Oggetto: **PROVINCIA DI SASSARI (già OLBIA-TEMPIO) - Comuni di Santa Teresa, Aglientu, Luogosanto, Luras, Tempio Pausania, Calangianus, Berchidda, Alà dei Sardi e Buddusò: Realizzazione nuovi elettrodotti a 150 kV "Santa Teresa – Tempio" e "Tempio – Buddusò", nuove stazioni elettriche 150 kV di "Tempio" e di "Buddusò" e relativi raccordi linee.**

Procedura riferita al D.Lgs. 152/2006 (VIA)

Proponente: Società TERNA S.p.A. (per il tramite della Società Terna Rete Italia S.p.A.)

Parere tecnico istruttorio della Direzione generale Archeologia, belle arti e paesaggio (ABAP).

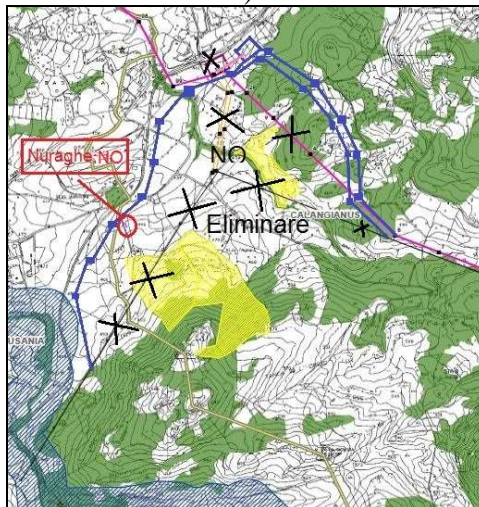
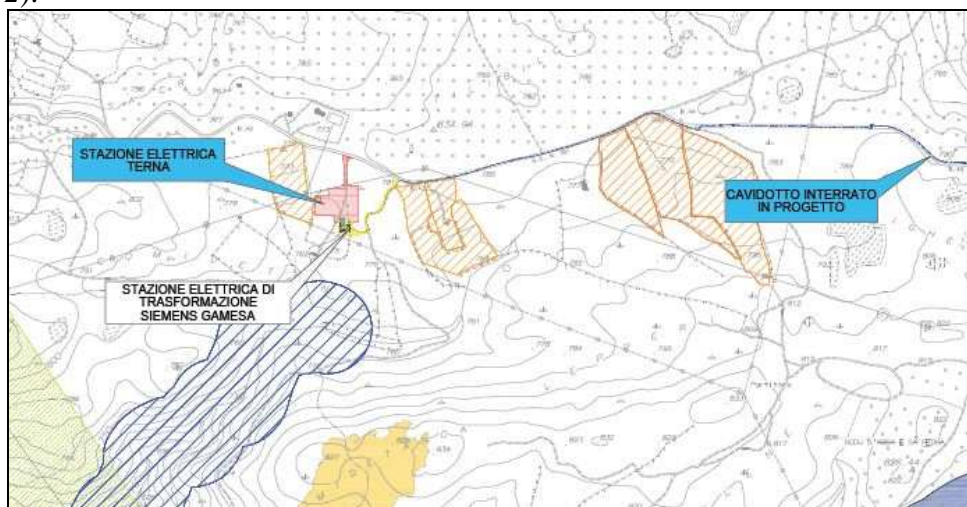
Nel merito di quanto trasmesso da codesta Società TERNA Rete Italia S.p.A. si deve evidenziare come, dalle verifiche svolte dalla scrivente, gli elaborati trasmessi appaiono in molti casi non rappresentare con la dovuta esaustività il corretto regime di tutela di cui alla Parte III del D.Lgs. 42/2004 (in particolar modo per quanto riguarda la rappresentazione dei corsi d'acqua oggetto di tutela paesaggistica quali beni paesaggistici tipizzati ed individuati dal Piano paesaggistico regionale – Norme di Attuazione, art. 17, co. 3, lett. h; ma anche per alcune aree ad uso civico prossime agli elettrodotti in esame - cfr. per esempio le tutele paesaggistiche gravanti in corrispondenza della nuova stazione elettrica di Buddusò, ove non risulterebbero rappresentate altre due limitrofe aree soggette ad usi civici, oltre ad un corso d'acqua).

Inoltre, è risultato necessario effettuare sulla documentazione trasmessa, con il contributo della competente Soprintendenza ABAP – Area funzionale Patrimonio archeologico, una ulteriore verifica in merito all'effettiva localizzazione di un bene paesaggistico tipizzato ed individuato dal Piano paesaggistico regionale – PPR quale nuraghe già erroneamente localizzato dal Repertorio del mosaico dei beni paesaggistici ed identitari – ver. 2017, allegato allo stesso PPR.

Da quanto risultato dalla verifica condotta dalla competente Soprintendenza ABAP, il nuraghe in questione risulta in verità localizzato già all'interno della relativa limitrofa area vincolata con decreto ministeriale per il suo interesse culturale.

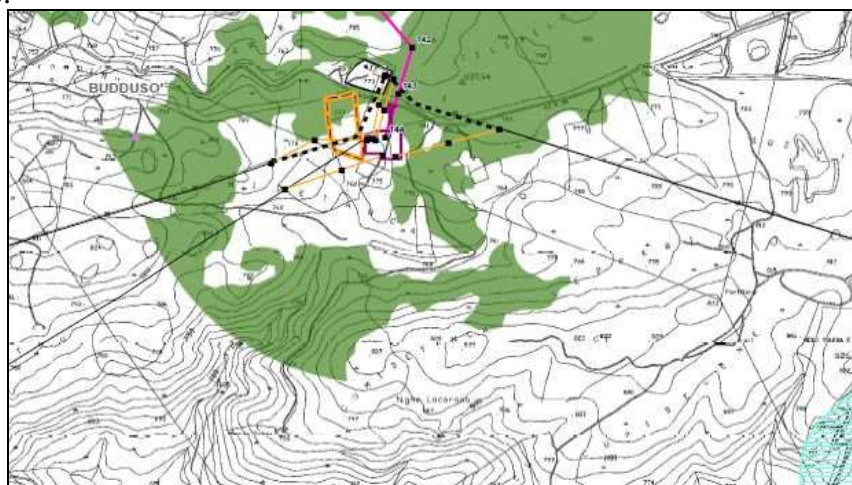
Ulteriore aspetto che si ritiene di dover segnalare a seguito, questa volta, dell'istruttoria in corso per un altro progetto sottoposto a VIA di competenza statale (cfr. ID_VIP 3798: "Parco Eolico Gomoretta") è relativo all'avvenuta consapevolezza che la nuova stazione elettrica 150 kV di Buddusò (illustrata nell'elaborato TERNA con codice DGHX08011BIAM2448_06_12 – Alternativa di progetto 2) in effetti è già oggetto da parte della stessa Società TERNA S.p.A. di ulteriori approvati sviluppi progettuali (cfr. nota TERNA S.p.A. del 07/02/2017, cod. pratica 201600211 ed elaborato pubblicato sul sito web del MATTM con codice: EP_CIV_D002_1_3) tuttavia non illustrati nell'elaborato sopra richiamato della presente documentazione integrativa volontaria e, quindi, non valutabili quali probabili cumulativi impatti significativi e negativi:
